Zweite Ergänzung unserer Einwendungen – Geltungsbereich der Baumschutzverordnung auf dem Grundstück Wöhrdstraße 41

Zweite Ergänzung unserer Einwendungen im wasserrechtlichen Planfeststellungsverfahren gem. § 68 Abs. 1 i. V. m. § 67 Abs. 2 WHG – Hochwasserschutz an der Donau im Bereich „Unterer Wöhrd“, Stadt Regensburg – Abschnitt H

(AZ.: 31.1.2. Pl-HWS-H/Unterer Wöhrd)

Abbildung 2: Karte zum Geltungsbereich der Baumschutzverordnung 1993, Ausschnitt Unterer Wöhrd (Foto: Nils Deichner, Umweltamt der Stadt Regensburg, 26.08.2026; Übersicht in Anlage 2).

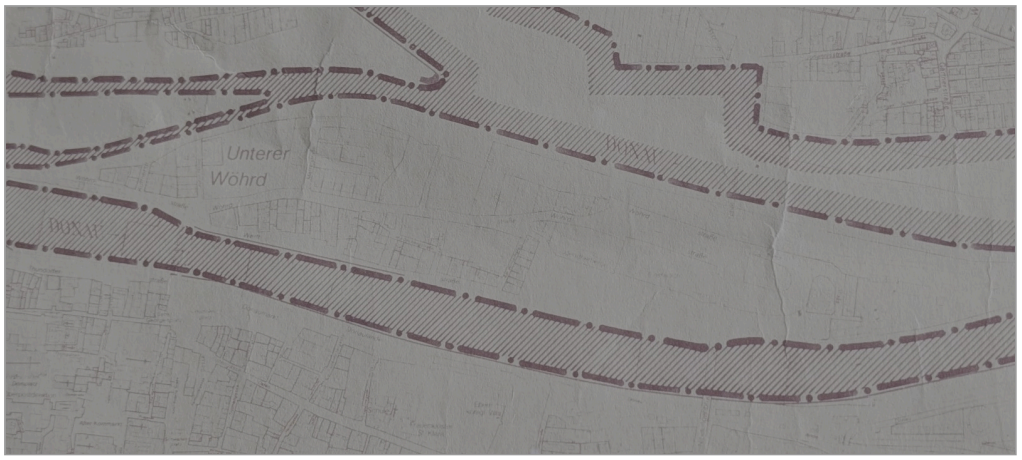
e) Bis 2023 lag das Grundstück im Geltungsbereich. Nach der Stellungnahme legte die bis 2023 geltende Fassung der Baumschutzverordnung den Geltungsbereich „durch eine Karte aus dem Jahr 1993“ fest. Der Einwender Nils Deichner hat diese Karte am 26.08.2026 beim Umweltamt eingesehen und fotografiert (Abbildung 2; Übersicht in **Anlage 2**): Ausgenommen sind dort nur die beiden Donauarme; der Untere Wöhrd liegt als ganze Insel im Geltungsbereich, die Linie folgt dem Ufer und nicht den Haus- und Gartengrenzen. Unser Obstgarten lag danach bis 2023 im Geltungsbereich. Die Neufassung sollte nach der in der Stellungnahme zitierten Beschlussvorlage vom 30.11.2022 den Schutz der Bäume „auf den gesamten bebauten Stadtbereich“ ausdehnen und den Geltungsbereich „mitwachsen“ lassen; auf dem Unteren

Wöhrd nimmt die projektbezogene Linie Flächen heraus, die nach der Karte von 1993 im Geltungsbereich lagen. Anlage D 7.0 (S. 4) hält selbst fest, dass die Verordnung 2023 „Änderungen des Schutzstatus und des Geltungsbereichs“ mit sich bringt.

3. **Vorlage der früheren Geltungsbereichskarte und des alten Schutzstatus.** Vorzulegen ist die Karte von 1993 zur Baumschutzverordnung in der Fassung von 2004 (Abschnitt 1 e) sowie für alle Bäume des Vorhabens der Schutzstatus nach der früheren Fassung. Die Datenbank des Baumkatasters enthält diesen Status bereits (Anlage D 7.0, S. 5: Schutzstatus gemäß der alten Baumschutzverordnung, ja/nein); in Anlage D 7.2 ist er nicht abgedruckt.
